改善箇所説明図

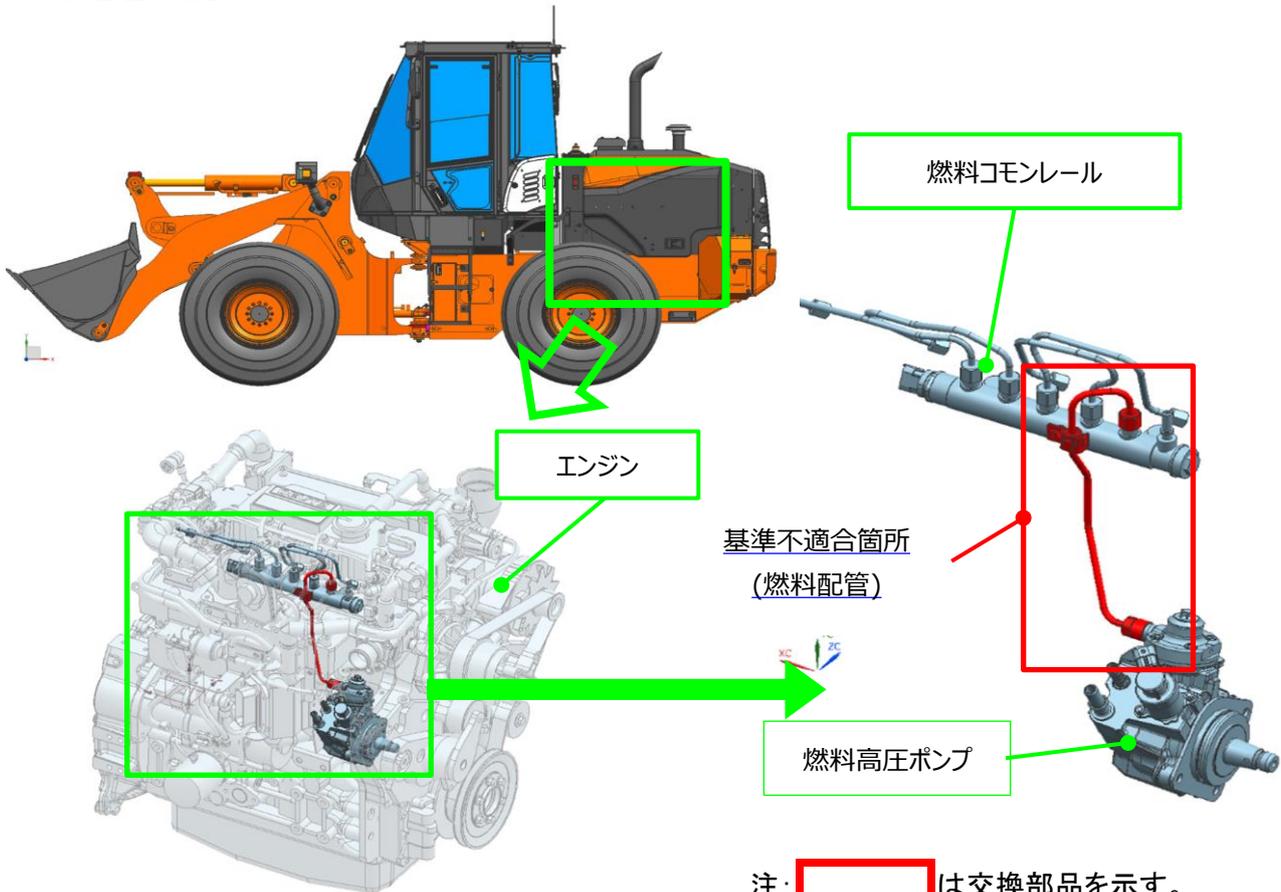
（ショベル・ローダの燃料配管において、配管の構造が不適切なため、作業時の振動により過大な負荷が発生することがある。そのため、そのまま使用を続けると、当該配管が破損し、燃料が漏れるおそれがあり、最悪の場合、エンジン室内の高温部に漏出した燃料が付着し、火災に至るおそれがある。）

改善措置の内容: 全車両、燃料配管を対策品に交換する。
